Vec: Vysvetlenie informácií potrebných na vypracovanie ponuky č. 1

Na základe doručených žiadostí záujemcov o vysvetlenie súťažných podkladov na predmet zákazky „**Bratislava II OO PZ, Mojmírova 20 - rekonštrukcia objektu**“, uverejnené vo vestníku ÚVO č. 62/2024 pod č. 9094-MSP z 27.3.2024 a EÚ 2024- OJS061-00181630 26.3.2024, Vám predkladáme nasledujúce vysvetlenie:

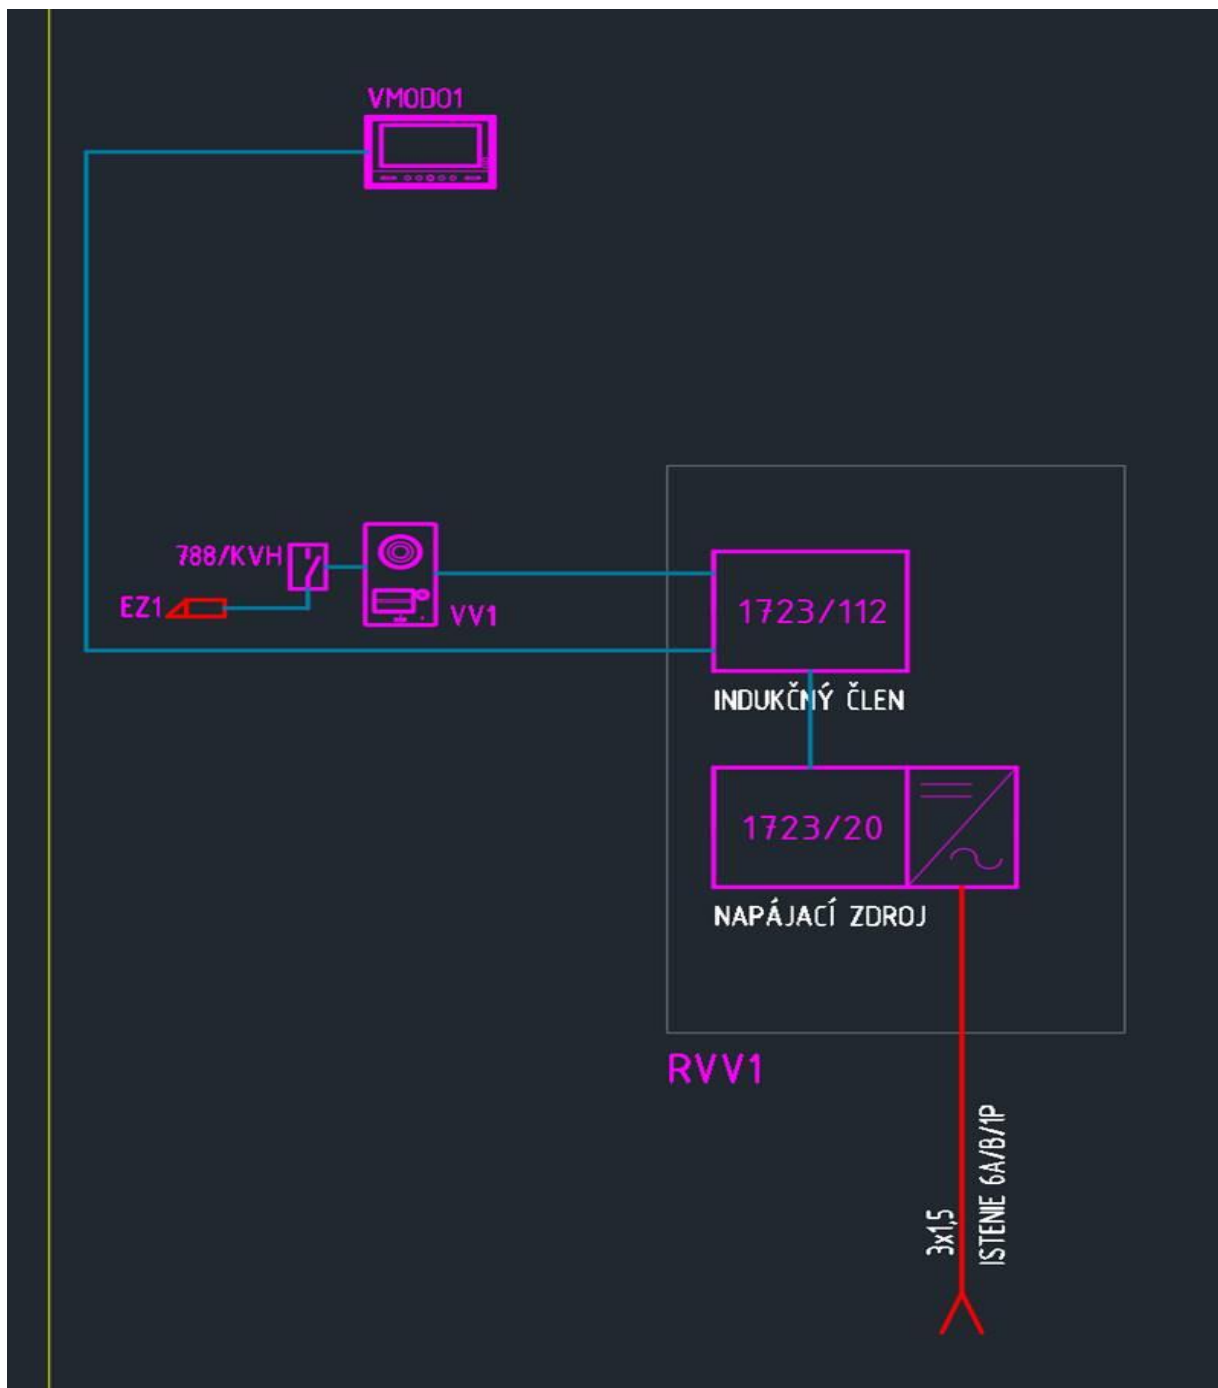
potrebovali by sme komplet špecifikáciu nasledujúcej položky, nakoľko ani dodávateľ systému nám to nevie z tohto naceniť /presné kusy jednotlivých komponentov/.

položka 98 K ds1 Dodávka 1784/1, DVERNÉ TABLO, MIKRA1, 1083/20A, ZDROJ PRE 2VOICE,1083/50, INTERFACE 2 VSTUPY, 4 STUPAČKY,1183/7, DOMOVÝ TELEFÓN HANDS-FREE PRE SYSTÉM 1083, 3 SERVISNÉ TL., (MOD. 1150),FD-125-002, IPASSAN PRE 4 ČÍTAČKY S ETHERNETOM, 12V (OVLÁDANIE CEZ CLOU kpl 1,000.

Odpoveď k otázke č.2

Verejný obstarávateľ pre ocenenie položky č. 98, časti E1.7 01.2 – Elektroinštalácia upresňuje špecifikáciu položky.

PANEL MIKRA2 S 1 TLAČIDLOM A ČÍTAČKOU MIFARE INŠTALAČNÁ VÝŠKA 1600mm
	VIDEO MONITOR VMOD0 INŠTALAČNÁ VÝŠKA 1500mm
	INDUKČNÝ ČLEN 1723/112
	NAMPÁJACÍ ZDORJ 1723/20
	NAMPÁJACÍ ZDORJ PA120 + BATÉRIA 12/7Ah
	RELÉ 788/KVH
	ELEKTROMECHANICKÝ ZÁMOK, REVERZNÝ, 12VDC/300mA
	KÁBEL UTP CAT.5e, LSOH
	KÁBEL CHKE-R-J 3x1,5
